COMMUNE DE PORTE-DE-BENAU

Enquête publique
du 21 novembre au 20 décembre 2022
concernant un projet de parc photovoltaïque au sol
Lieu-dit *Meysan*

1^{ère} partie : Rapport du Commissaire enquêteur

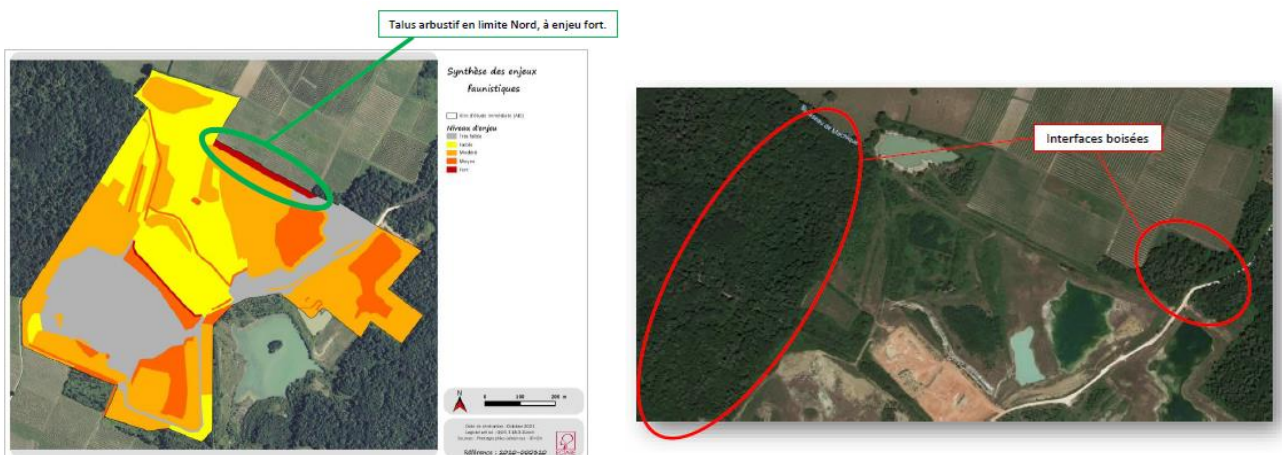
Au regard d'autres projets similaires, comment peuvent être conciliés les enjeux de sécurité incendie et de protection de la biodiversité ?

Comme mentionné dans la question présentée par le commissaire enquêteur, l'implantation du projet de centrale solaire évite toutes les zones ayant un enjeu environnemental fort.

D'après l'avis favorable émis le 17 juin 2022 dans le cadre de l'instruction du projet, le SDIS mentionne que «La commune de Porte de Benauges n'est pas une commune forestière». En matière de lutte contre l'incendie, le SDIS rappelle que les OLD (Obligation Légale de Débroussaillage) de 50m à partir de la clôture seront nécessaires pour les « interfaces boisées au Nord et à l'Ouest du projet ».

La conciliation des enjeux de sécurité incendie et de protection de la biodiversité dépendent des SDIS locaux, seuls organismes aptes à valider les différentes solutions proposées. Il est ponctuellement possible d'adapter les mesures, et l'environnement du site en question ne présente pas de risque d'incendie majeur. Ainsi les mesures évoquées ne présentent pas de difficultés concrètes d'application.

La réponse du maître d'ouvrage est satisfaisante. La clôture étant éloignée de 30 m du boisement Ouest, l'OLD ne concernerait qu'une bande boisée de 20 m. L'interface boisée Nord d'après le plan masse ne devrait pas être concernée par l'OLD.

Figure 1 : Carte 2 Trame V&B, P117 du SCOT

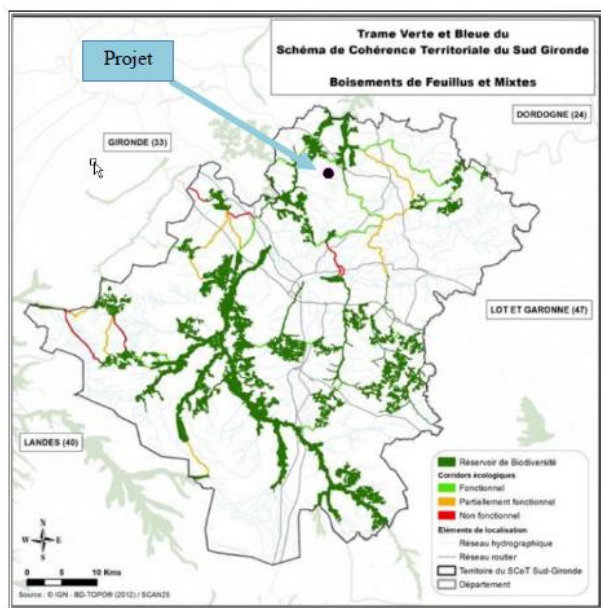
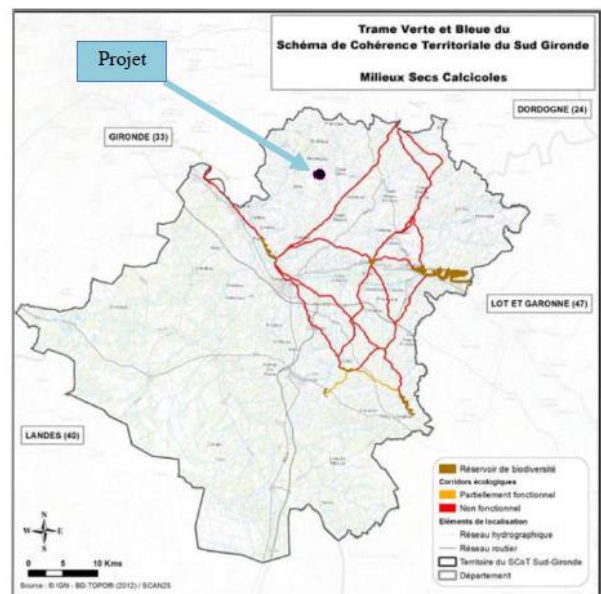
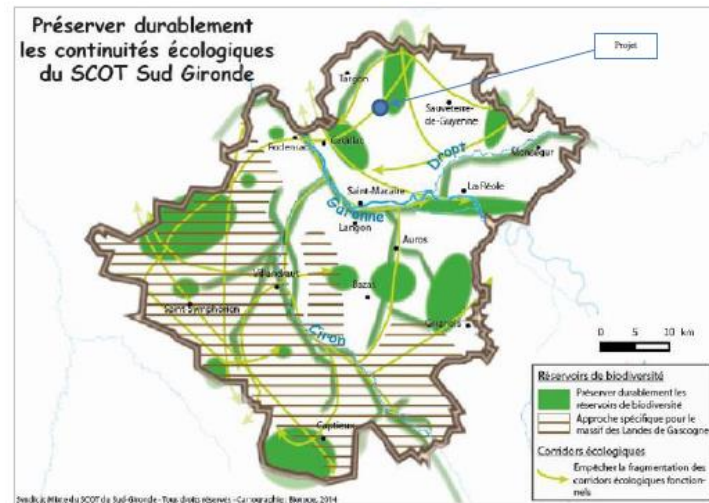
Ceci remet-il en question la comptabilité avec le SCoT ?

« Le projet répond aux orientations et objectifs du SCOT dans la mesure où il s'installe sur les surfaces déjà artificialisées, qu'il n'impacte aucun espace agricole et qu'il prend en compte les sensibilités environnementales en évitant les zones à enjeux les plus forts. En matière de politique énergétique, le projet répond aux enjeux du SCOT dans la mesure où il participe au développement des énergies renouvelables. »

D'après l'atlas cartographique pages 115 à 122 du SCOT Sud Gironde de 2020, le projet ne se situe dans aucun zonage de Trame V&B.

Le projet est éventuellement concerné par la figure 3 ci-après. Cependant cette carte représente les grands principes écologiques, l'aspect macroscopique de la carte ne permet pas de délimiter précisément la relation avec le projet.

Le SCOT Sud-Gironde a pour objectif de préserver les réservoirs de biodiversité et les corridors écologiques. Ici, le projet se situe sur un terrain d'ancienne carrière, largement anthropisé et remanié depuis des années. La présence de la centrale n'est donc pas de nature à fragmenter le corridor écologique. Au contraire grâce à l'évitement mis en place par le projet - une proportion non négligeable de l'emprise parcellaire sera laissée intacte – la fonctionnalité du corridor écologique pourra être améliorée et cela sera bénéfique pour la biodiversité.

La compatibilité avec le SCOT n'est donc pas remise en question.

Ma question faisait référence à la carte n°3 de l'atlas cartographique au 1/25000 de la TVB annexé au SCOT Sud-Gironde (ci-dessous).

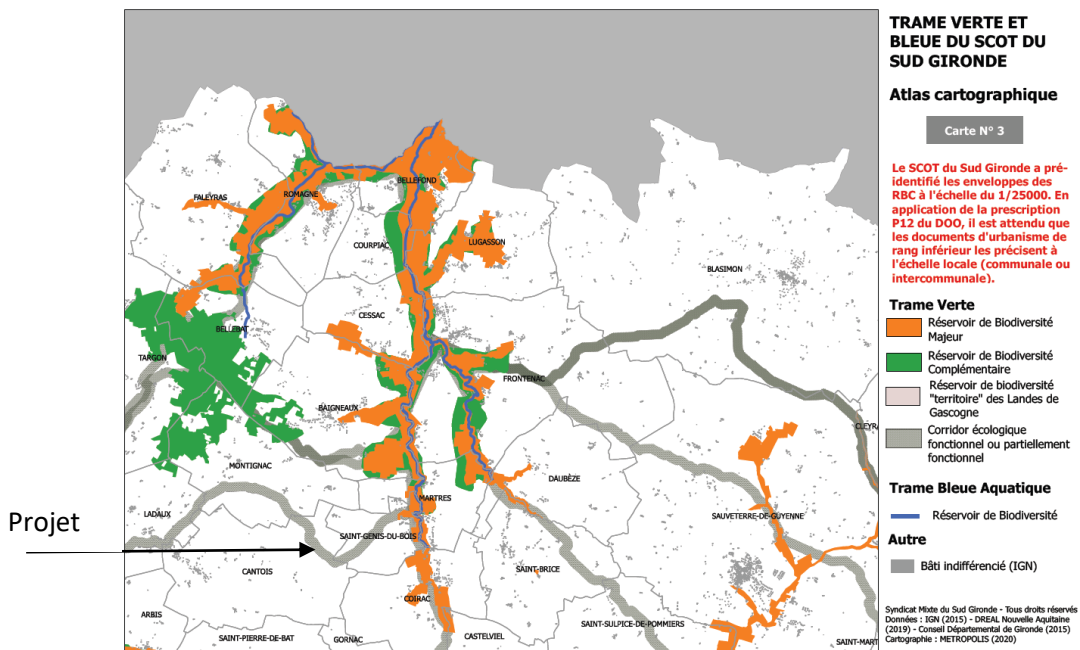
Le corridor suit le ruisseau de Machique et le relie à un affluent du ruisseau des Prés sur la commune de Saint Genis-du-Bois.

La réponse de la société Arkolia ne répond donc pas complètement à la question. Cependant, s'agissant de terrains remaniés par l'extraction d'argile, le lit du ruisseau de Machique (identifié comme fossé) est en grande partie dépourvu de végétation et le corridor au droit du projet semble aujourd'hui peu fonctionnel.
